Keuringsverslag van een elektrische laagspanning- en zeer lage spanningsinstallatie

NIET CONFORM

Straatnaam Houtmarktstraat
Huisnummer 99
Busnummer
Postcode 1770
Gemeente LIEDEKERKE
Land België

Controlebezoek van een oude huishoudelijke elektrische installatie van een wooneenheid bij verkoop op vraag van de verkoper volgens (KB 08/09/2019) - AREI Boek 1- 8.4.2. en 8.2.1. en 4.2.4.3.

Afbeelding schakel- en verdeelbord:

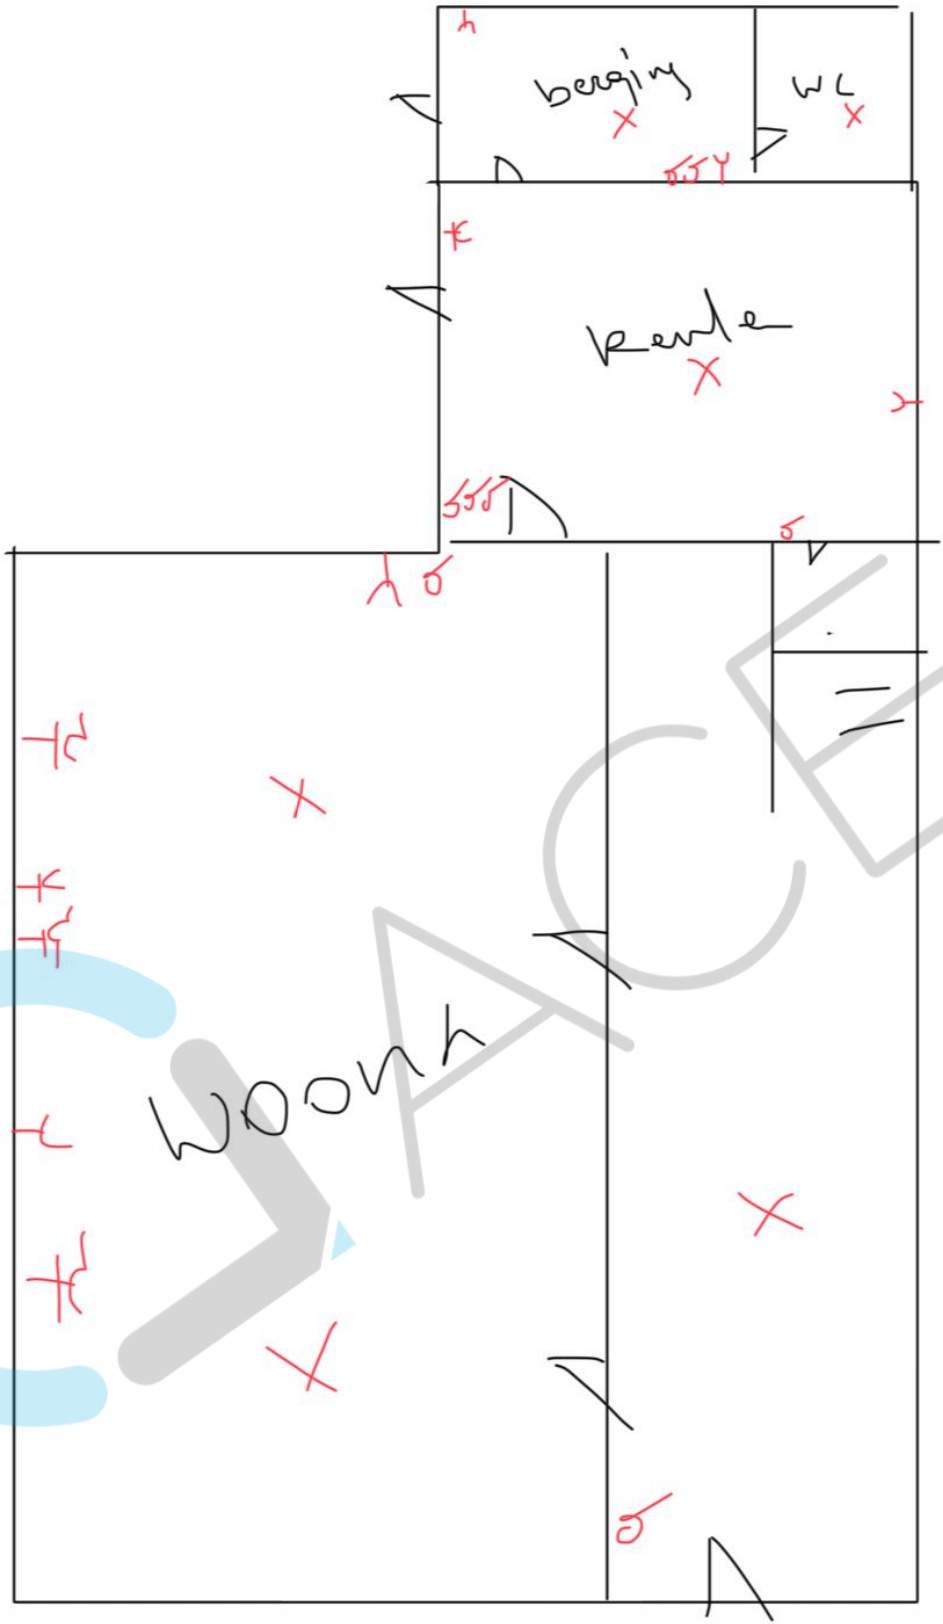
- I1.01 Eéndraadschema van de installatie is niet aanwezig. (Boek 1 Afdeling 2.12 - 2.13 en 3.1.2)
- I1.03 Situatieschema van de installatie is niet aanwezig. (Boek 1 Afdeling 2.12 - 2.13 en 3.1.2)

- I2.04 De spreidingsweerstand is groter dan 30 Ohm en kleiner dan 100 Ohm, maar de aanvullende maatregelen met betrekking tot de differentieelstroombeschermingsinrichtingen zijn niet uitgevoerd. (Boek 1 Onderafdeling 4.2.3.2. en 5.4.2.1.)

- I5.01 De aanduiding van de stroomkringen en/of apparatuur, aansluitklemmen, enz dient aangebracht of vervolledigd te worden. (Boek 1 Onderafdeling 3.1.3.1. en 3.1.3.3.A. en 5.1.6.1)

- I5.03 Het verdeelbord is niet makkelijk toegankelijk. (Boek 1 Onderafdeling 5.3.5.1.C.)
- I5.10 De genaakbare, naakte onder spanning staande delen zijn onvoldoende afgeschermd. (Boek 1 Afdeling 5.1.4. en 4.2.2.3.)

- I6.01 De differentieelschakelaar aan het begin van de huishoudelijke installatie is niet verzegelbaar. (Boek 1 Onderafdeling 4.2.4.3.)
- I6.04 Een differentieelstroombeschermingsinrichting met een gevoeligheid van 30mA is te plaatsen voor installaties van badkamer, wasmachine, vaatwas, droogkast en/of gelijkaardige toestellen. Deze dient ondergeschikt te zijn aan de hoofddifferentieelstroombeschermingsinrichting (Boek 1 Onderafdeling 7.1.4.3. en 4.2.4.3.)

- I6.06 De differentieelstroombeschermingsinrichtingen die worden geplaatst in huishoudelijke installaties zijn ten minste van het type A. Een differentieelstroombeschermingsinrichtingen van het type AC is niet toegelaten. (Boek 1 Onderafdeling 5.3.5.3.)

- I6.08 Er is geen ondergeschikte differentieelstroombeschermingsinrichting met een gevoeligheid van max. 30mA geplaatst voor de volgende stroombanen: de contactdozen die niet bestemd zijn voor de voeding van de vaste of vast opgestelde toestellen en machines, de verlichting, de ruimten die een bad en/of een douche bevatten, de wasmachines, de droogkasten en de afwasmachines. (boek 1 onderafdeling 4.2.4.3.b)

- I7.01 De smeltzekeringhouders of houders van kleine vermogensschakelaars met pennen met een sectie kleiner dan 10mm2 zijn niet voorzien van kalibreerelementen. (Boek 1 Onderafdeling 5.3.5.5.A.)

- I8.07 Leidingen zijn te bevestigen met aangepaste bevestigingsmiddelen. (Boek 1 Onderafdeling 5.2.2. en 5.2.9.)
- I8.13 Het gebruik van kabels van het type VTLmb, LMVVR, COAX, VVT is verboden. (Boek 1 Onderafdeling 5.2.1.2.)

- I8.14 Elektrische leidingen zijn niet ingevoerd, zodat een continue bescherming verzekerd is. (Boek 1 Onderafdeling 5.2.6.1.)
- I8.17 De niet-gebruikte leidingen verwijderen of aan de uiteinden te isoleren. (Boek 1 Onderafdeling 4.2.3.3.b)

- I8.21 Kabeldoorvoeren uit te voeren met wartels of gelijkwaardig bescherming. (Boek 1 Onderafdeling 5.2.6.1.)
- I9.04 De verbindingen dienen verwezenlijkt te worden in borden, verbindings- of aftakdozen, aan de klemmen van schakelaars, contactdozen of verlichtingsarmaturen. (Boek 1 Onderafdeling 5.2.6.1.)

- Kans op destructie bij verwijderen steekzekeringen

I9.07 Niet alle contactdozen op LS zijn kinderveilig conform NBN C 61-112-1:2017. (Boek 1 Onderafdeling 1.4.2.3. en 5.3.5.2.)

I9.13 Elektrisch materieel zonder bodem mag niet rechtstreeks op brandbaar materiaal geplaatst worden. (Boek 1 Onderafdeling 5.1.1.2.)

N18 De isolatieweerstand kon niet gemeten worden. Deze dient groter te zijn dan 0,5Mohm.
